TRANS/WP.29/GRE/2002/42
18 juillet 2002

PROPOSITION DE PROJET D'AMENDEMENTS AU RÈGLEMENT N° 112

(Projecteurs émettant un faisceau de croisement asymétrique)

Communication de l'expert du Groupe de travail «Bruxelles 1952» (GTB)

Figure 1

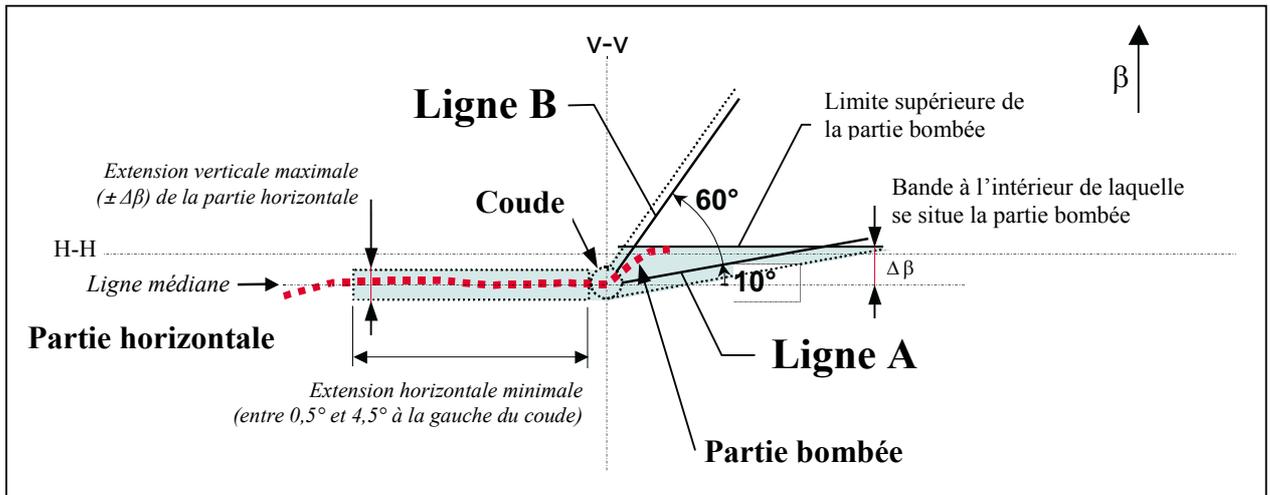
Pour le réglage à vue du faisceau-croisement, la ligne de coupure se compose d'une partie horizontale pour le réglage vertical du projecteur, qui occupe l'espace compris entre 0,5° et 4,5° à la gauche de la ligne V-V (voir fig. 1), et dont la hauteur ne peut varier de plus de 0,2° ($\Delta\beta = 0,2^\circ$) vers le haut ou vers le bas par rapport à la ligne médiane.

Figure 2

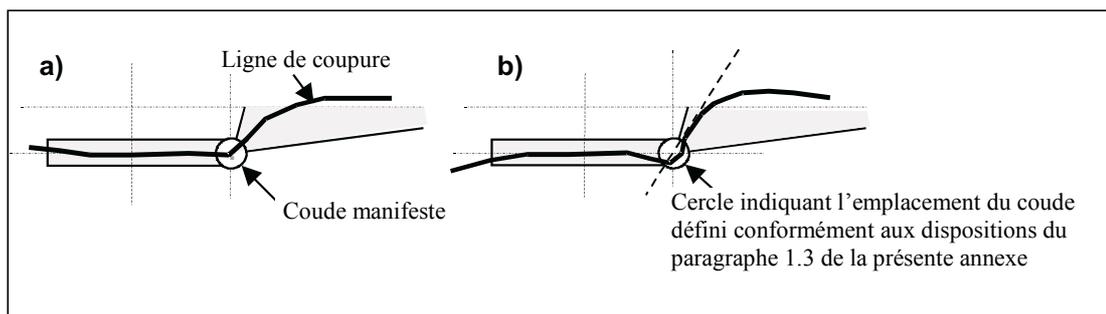
Le faisceau et sa ligne de coupure sont déplacés de droite à gauche (de gauche à droite pour la circulation à gauche) jusqu'à ce que le coude se trouve sur la ligne V-V. Si le coude ne forme pas un angle assez net, on considère que le point faisant office de coude correspond à l'intersection de la droite prolongeant le segment horizontal de la ligne de coupure et de la tangente à la partie bombée de la ligne de coupure la plus inclinée (voir fig. 2). La partie bombée:

- a) Se situe au-dessous de la tangente B qui part du coude et s'élève vers la droite en formant avec la ligne H-H un angle de 60°;
- b) Se situe au-dessus de la tangente A qui part du coude et s'élève vers la droite en formant avec la ligne H-H un angle de 10°;
- c) A une hauteur d'au moins $\Delta\beta = 0,57^\circ$ sur une distance de 2° vers la gauche (circulation à droite) ou 2° vers la droite (circulation à gauche).

Figure 3

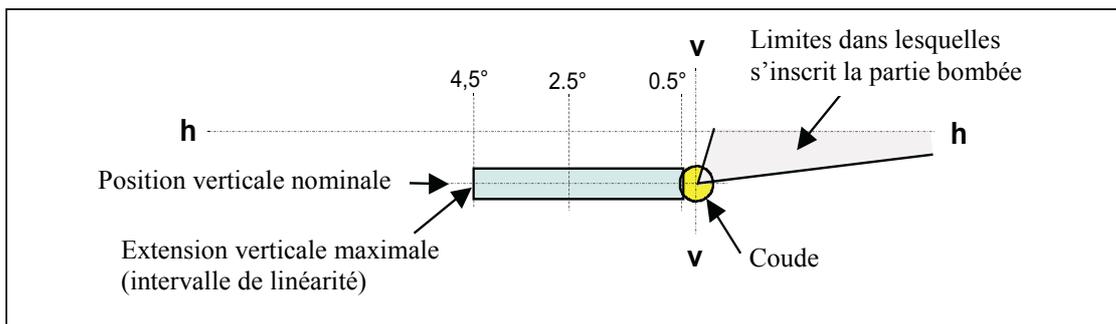
La partie de la ligne de coupure qui sert au réglage vertical est horizontale entre 0,5° et 4,5° de la ligne V-V. Cette condition est présumée remplie lorsque la position verticale des points d'inflexion (où $d^2(\log E) / d\beta^2 = 0$) à une distance horizontale de 1,5°, 2,5° et 3,5° de la ligne V-V est située dans une bande s'étendant jusqu'à $+ 0,2^\circ$ par rapport à la position verticale nominale de la ligne de coupure à 2,5° de la ligne V-V (voir fig. 3).
